**AVIS RELATIF À LA PROTECTION
CONTRE LES EVENTUELS EFFETS NOCIFS ET NUISANCES
PROVOQUÉS PAR LES RAYONNEMENTS NON IONISANTS
GÉNÉRÉS PAR DES ANTENNES ÉMETTRICES STATIONNAIRES**

Commune : HERVE - Exploitant : PROXIMUS

Référence exploitant : 87HER_00

Rapport n° 850 / 2024

Figure 1 : Vue en plan des lieux de séjour et des points de contrôle

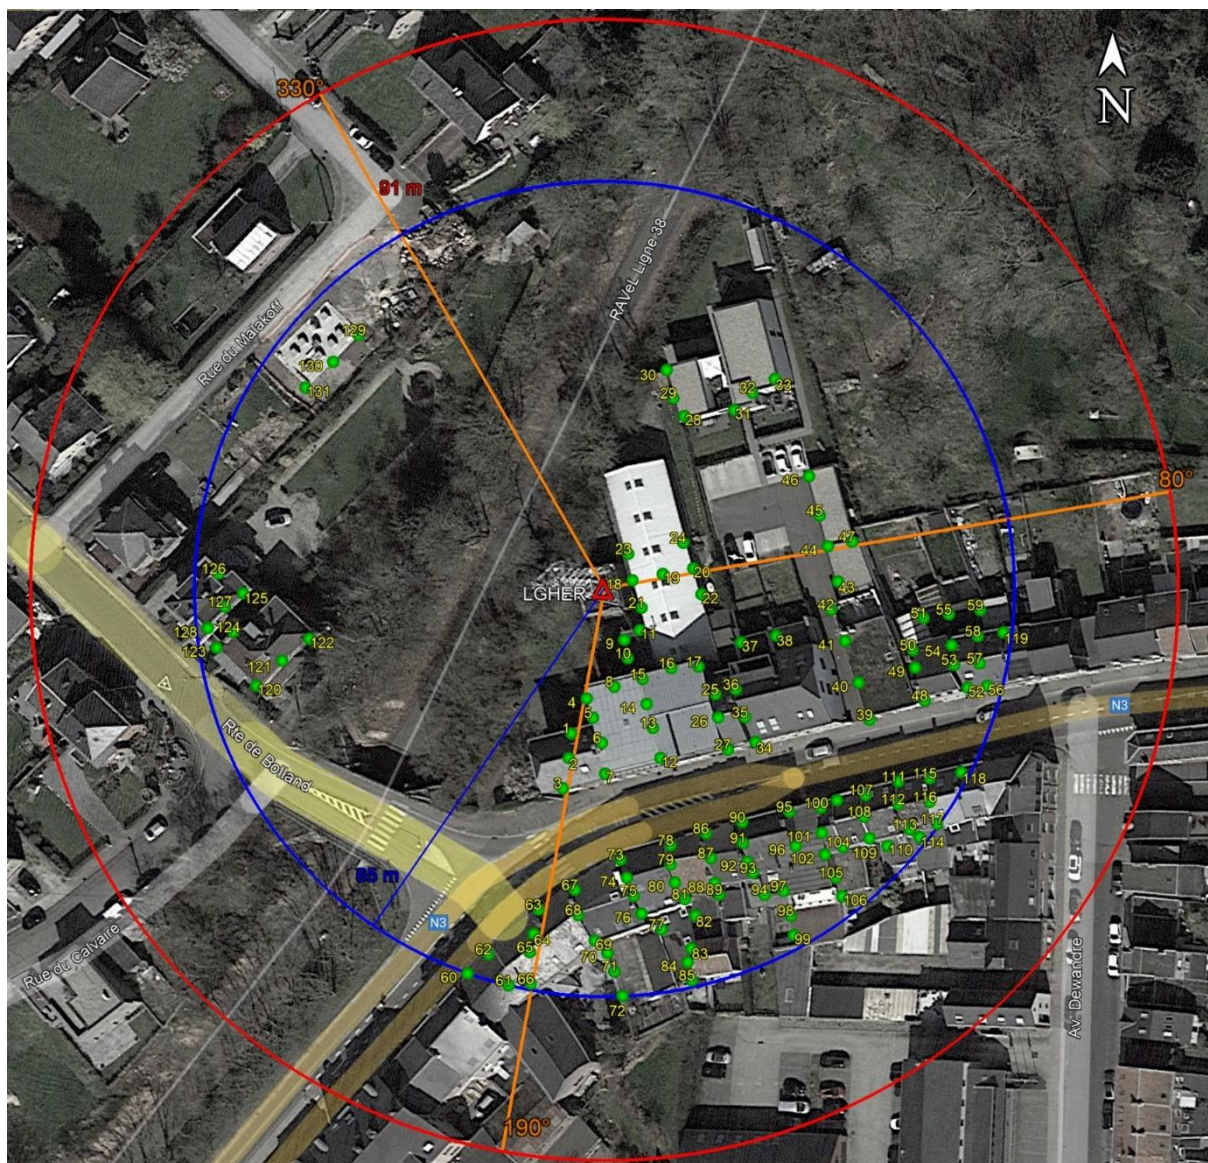
Les fréquences d'émission, la puissance rayonnée par chacune des antennes et leur gain permettent de déterminer le rayon de la zone à analyser. Tout dépassement de la limite par installation est exclu en dehors de cette zone. Le tableau 2 reprend les 35 LS² pour lesquels l'indice d'exposition est le plus élevé. Les différentes colonnes indiquent :

- le numéro du point de contrôle repris sur un des plans de la figure 1;
- le numéro du LS dans lequel se trouve le point de contrôle de la 1^{ère} colonne ;
- l'atténuation d'obstacle prise en compte pour le calcul de l'indice d'exposition dans le LS ;
- le résultat du calcul de l'indice d'exposition.

En ce qui concerne les antennes de l'installation mentionnées dans le tableau 1, la distance maximale à laquelle la limite pourrait être atteinte, à l'extérieur, est égale à 90,4 m. S'il n'y a pas de LS à une distance inférieure, les antennes respectent forcément la limite d'immission.

Dans le cas des LS situés à l'intérieur des bâtiments, une atténuation d'obstacle est prise en compte et il en résulte que la distance maximale à laquelle la limite pourrait être atteinte se réduit à 64,0 m.

Les résultats de l'évaluation décrite au paragraphe 4 indiquent que les antennes émettrices stationnaires de l'installation faisant l'objet du présent avis ne produisent pas, dans un lieu de séjour, un rayonnement électromagnétique maximum supérieur aux limites fixées à l'article 4 du décret.

Figure 2 : Vue en plan des installations d'antennes dans un rayon de 300 mètres autour de l'installation faisant l'objet de la demande d'avis

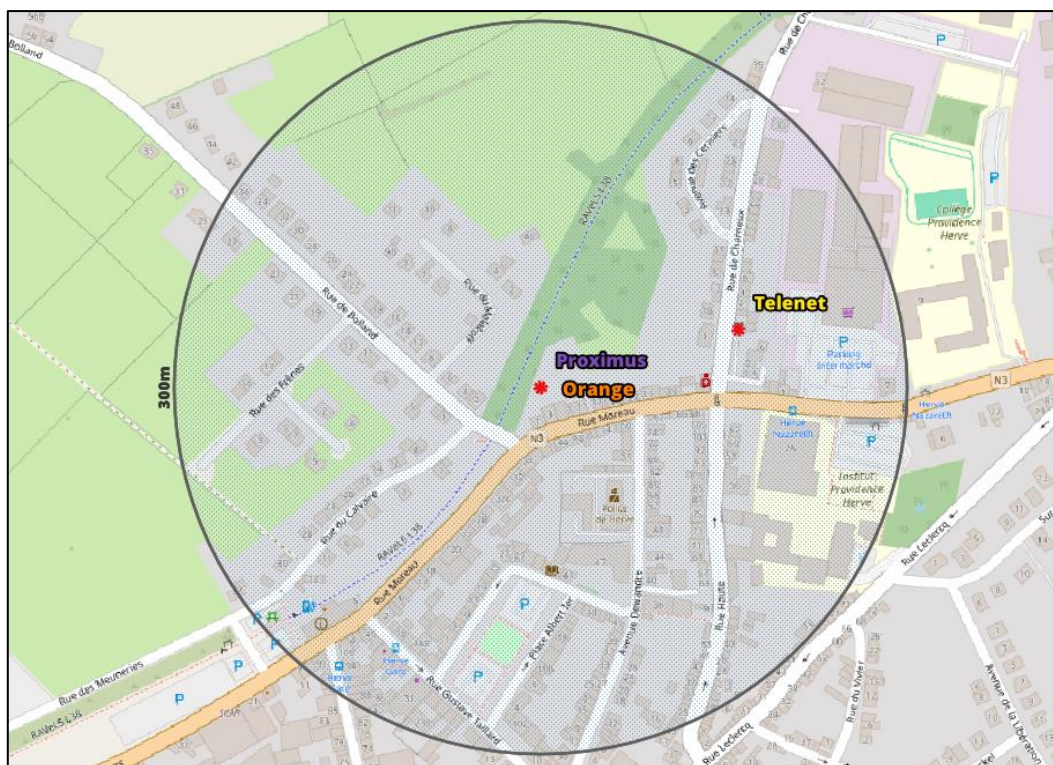
Le plan en projection verticale de la figure 2 indique la localisation des installations d'antennes émettrices stationnaires visées par le décret et situées dans un rayon de 300 mètres autour de l'installation référencée dans le paragraphe 2 et localisée au centre du cercle. Les données de localisation de ces antennes et les avis correspondant sont accessibles via le cadastre en ligne des antennes émettrices stationnaires⁶. Les installations prises en compte dans l'évaluation du respect de la limite cumulative sont les installations d'antennes émettrices déclarées en service par l'exploitant à la date du présent avis, à l'exception de l'installation référencée dans le paragraphe 2 et éventuellement d'autres installations ayant fait l'objet d'une demande d'avis à la même date et qui sont situées à l'intérieur de la zone de 300 mètres de rayon.

- a) il y a au plus 4 installations d'antennes émettrices stationnaires présentes dans la zone d'évaluation de 300 mètres de rayon représentée dans la figure 2, y inclus l'installation référencée dans le paragraphe 2 : la limite cumulative définie à l'article 4, §2 du décret est nécessairement respectée dans les lieux de séjour à l'intérieur de la zone d'évaluation de 300 mètres de rayon ;

- b) il y a exactement 5 installations d'antennes émettrices stationnaires présentes dans la zone d'évaluation de 300 mètres de rayon représentée dans la figure 2, y inclus l'installation référencée dans le paragraphe 2 et il existe, pour 3 ou 4 de ces installations, un avis attestant le respect de la limite abrogée de 3 V/m : la limite cumulative définie à l'article 4, §2 du décret est nécessairement respectée dans les lieux de séjour à l'intérieur de la zone d'évaluation de 300 mètres de rayon ;

- c) dans tous les autres cas, il a été vérifié que la limite cumulative définie à l'article 4, §2 du décret n'est pas dépassée dans les lieux de séjour sur base du nombre d'installations localisées dans la zone d'évaluation de 300 mètres de rayon représentée dans la figure 2, de leur localisation ainsi que des données inscrites dans la figure 1 et au paragraphe 4 du présent avis et dans les avis attestant le respect de la limite par installation ou de la limite abrogée de 3 V/m relatifs aux autres installations reprises dans la figure 2.

Compte tenu des considérations ci-dessus, il apparaît que l'intensité du rayonnement électromagnétique généré, dans les lieux de séjour situés dans un rayon de 300 mètres autour de l'installation référencée dans le paragraphe 2, par l'ensemble des antennes émettrices stationnaires de l'ensemble des exploitants du même site d'antennes émettrices stationnaires respecte la limite fixée à l'article 4, § 2 du décret.
